Projet de création de la zone d'aménagement concertée
(ZAC) de Grigny 2 (91)

**Mémoire en réponse à l'Avis de l'IGEDD du 20 octobre
2022**

Figure 2 : Part modale des usagers de la gare (Source : Groupement Transamo, étude d'insertion du tracé définitif du TZEN 4 et aménagement et programmation du pôle gare de Grigny, 2022)

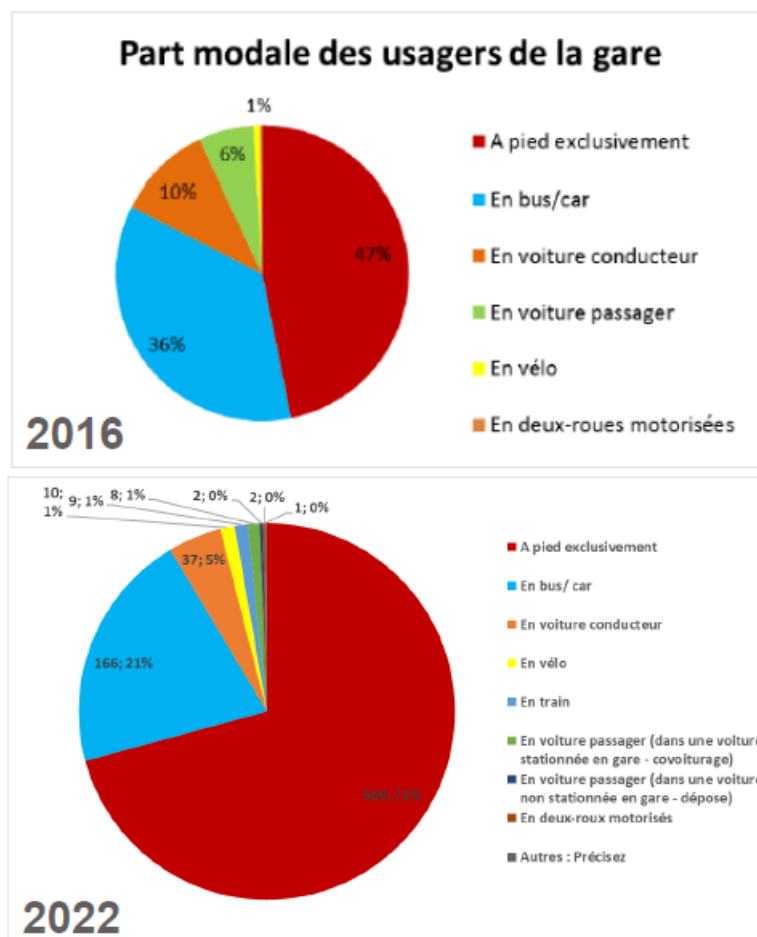
Il serait utile de compléter l'état initial par des informations sur les parts modales en mobilisant des sources communales ou, à défaut, départementales et régionales (étude de mobilité de la région parisienne, observatoire de la mobilité en Île-de-France, etc.).

L'Ae recommande de compléter le volet déplacements de l'état initial par des informations sur la répartition entre les différents modes de transport si possible à l'échelle communale.

La Partie 4 (« Analyse de l'état initial »), au point 5.7 « déplacements, voies de communication et trafic routier », sera complétée avec les éléments ci-dessous, insérés dans un paragraphe rajouté : 5.7.6 « Répartition entre les modes de transports ».

Cette étude présente **la part modale des usagers de la gare de Grigny**, en 2016 et 2022. Les résultats sont présentés dans la figure ci-dessous :

Figure 3 : Etat existant (2019) plan du réseau de gaz (Source : AXL/Urbatec)

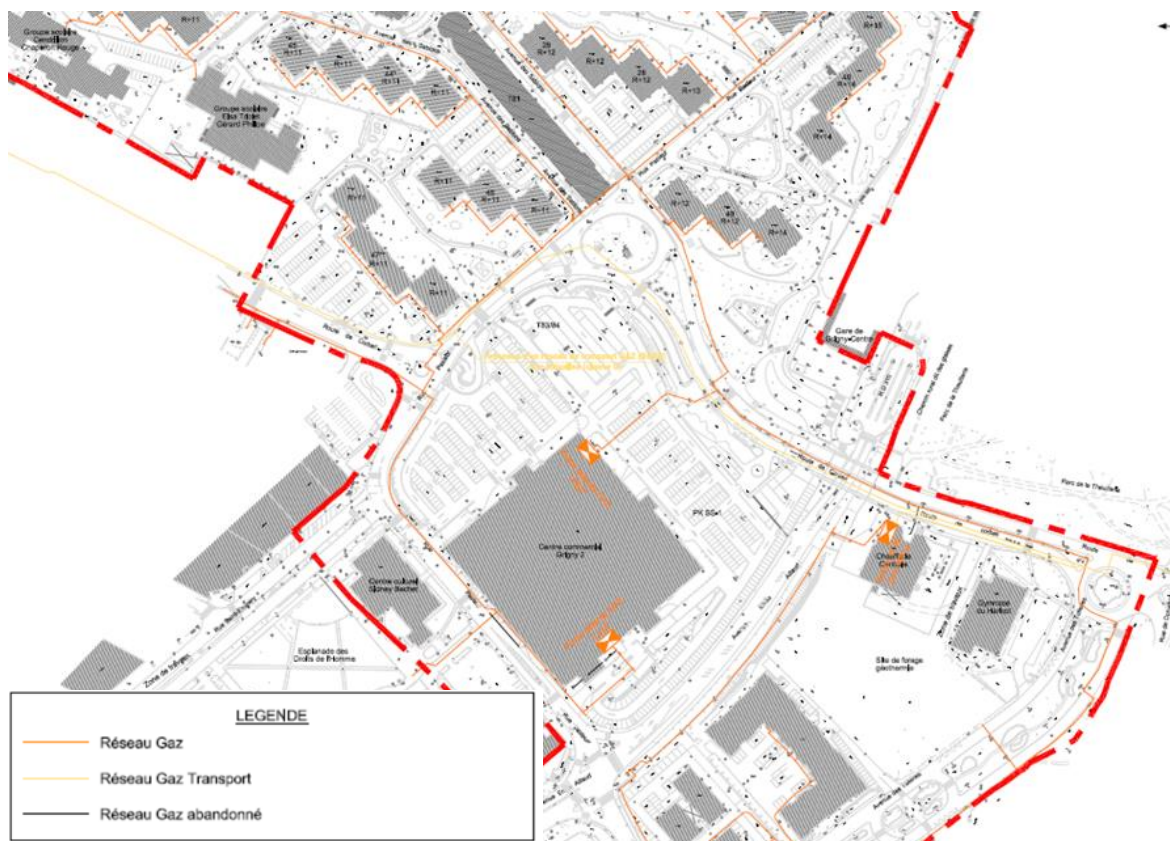
L'étude d'impact évoque la présence d'une canalisation de transport de gaz et propose uniquement une mesure d'accompagnement (MA49), visant à mieux la localiser. Il semble impératif, dès à présent, de prendre l'attache de GRT gaz, pour connaître avec précision la zone non aedificandi et les autres mesures de protection éventuellement nécessaires et d'en déduire les éventuelles restrictions ou adaptations du plan-guide de la Zac. Une analyse de compatibilité ou une notice de sécurité avec le projet sera à effectuer dans le cas respectivement d'établissements recevant du public (ERP) de plus de 100 personnes ou d'ERP de moins de 100 personnes.

En revanche, l'arrêté préfectoral du 30 mars 2016 (en annexe), pris en application de l'article R. 555-30 b) du Code de l'Environnement, précise qu'il est interdit de construire un ERP susceptible de recevoir plus de 100 personnes dans une bande de 5 mètres autour de la canalisation.

La carte ci-dessus sera intégrée dans le rapport de l'étude d'impact (Partie 5 – Incidences du projet sur l'environnement, point 1.6.2 Risques technologiques).

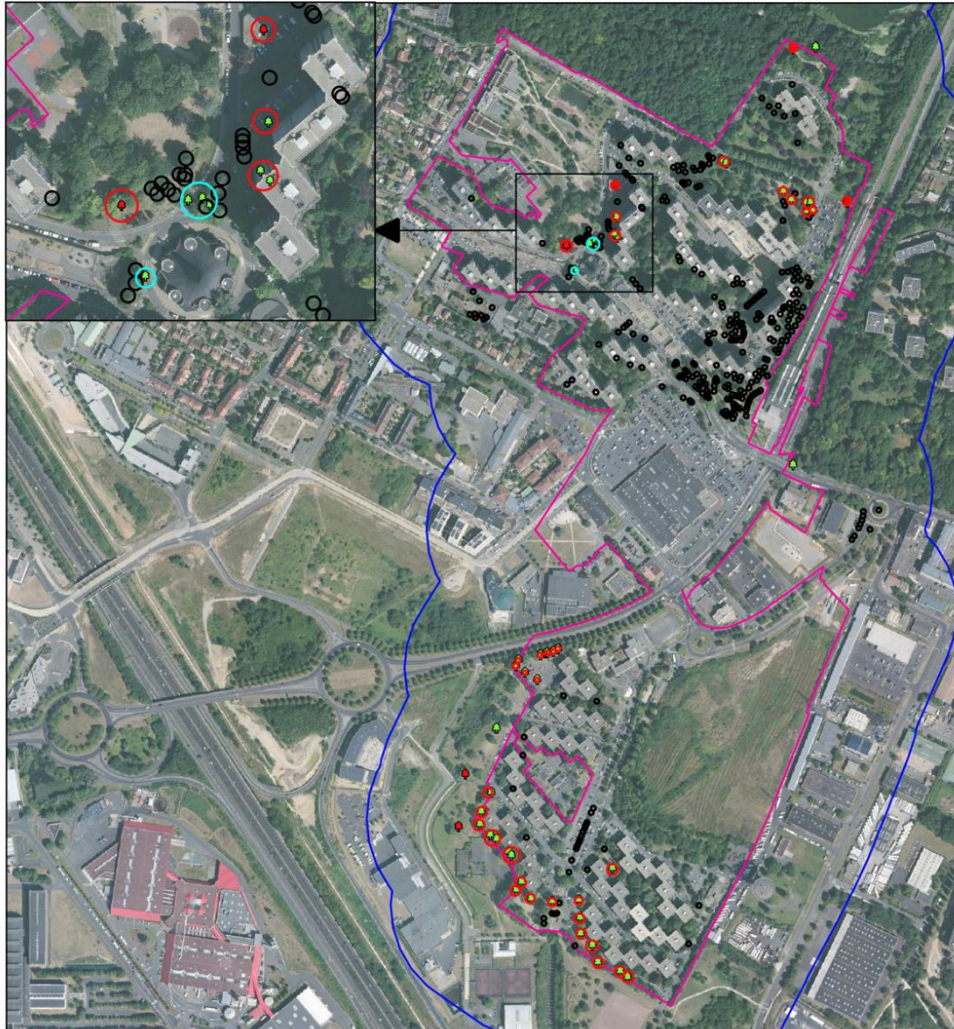
- de reconsidérer l'abattage d'arbres-gîtes potentiels par la mise en place de mesures d'évitement et de réduction et à défaut de définir une mesure de compensation,
- de compléter le dossier par une première estimation des arbres qu'il est prévu d'abattre et de planter.

Toutefois, dans le volet naturel de l'étude d'impact, une première estimation des arbres gîtes potentiels abattus est présentée au sein d'une cartographie. Les arbres gîtes à abattre ont été déterminés par une analyse sur base du plan de masse projeté au stade de la rédaction de l'étude d'impact, superposé à la couche de relevés GPS des arbres à gîte potentiels.
